改善箇所説明図

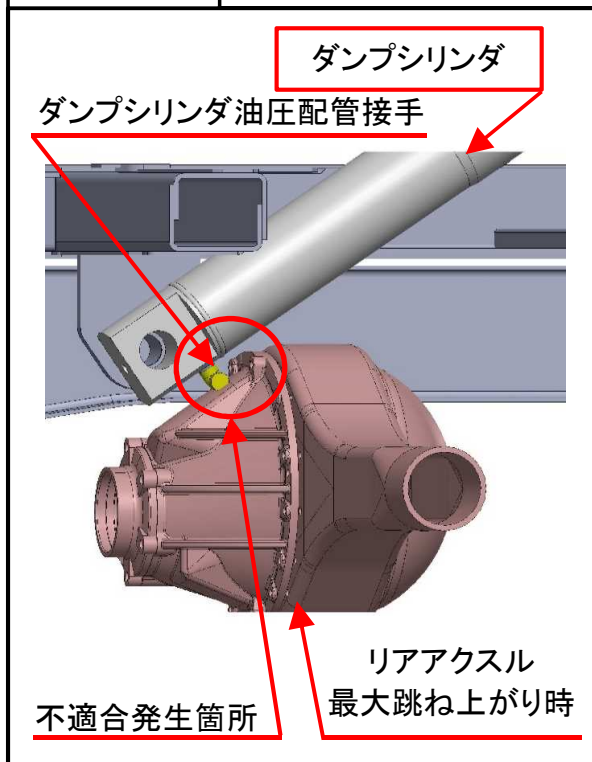
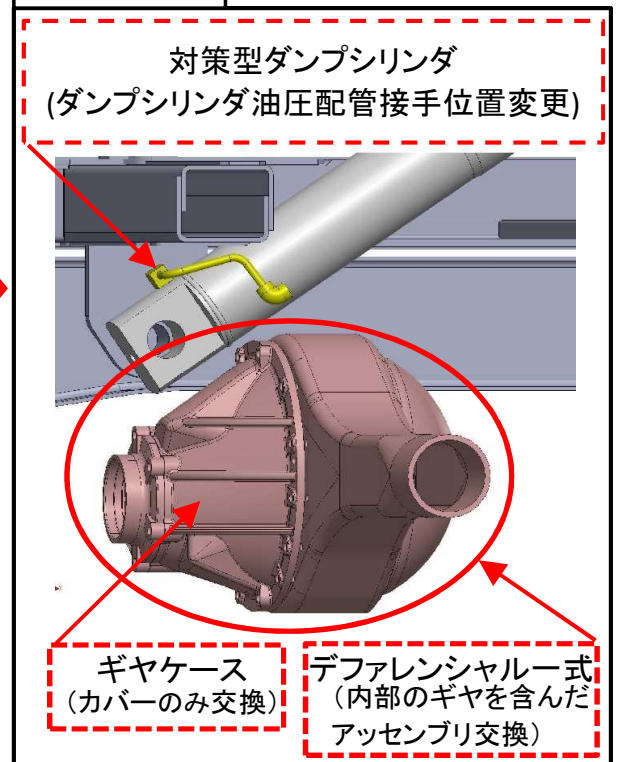
塵芥車の架装レイアウト設計が不適切なため、荷箱ダンプシリンダとデファレンシャルギヤケースの間隙が不足しているものがある。そのため、リアアクスルの最大跳ね上がり時にギヤケースがダンプシリンダに接触し、ギヤケースが損傷して潤滑油が漏れ、最悪の場合、

全車両、荷箱ダンプシリンダを対策品に交換する。また、デファレンシャルギヤケースを点検し、ギヤケースが変形している場合は当該ギヤケースを新品に交換する。ギヤケースが破損している場合は、デファレンシャル式を新品に交換する。
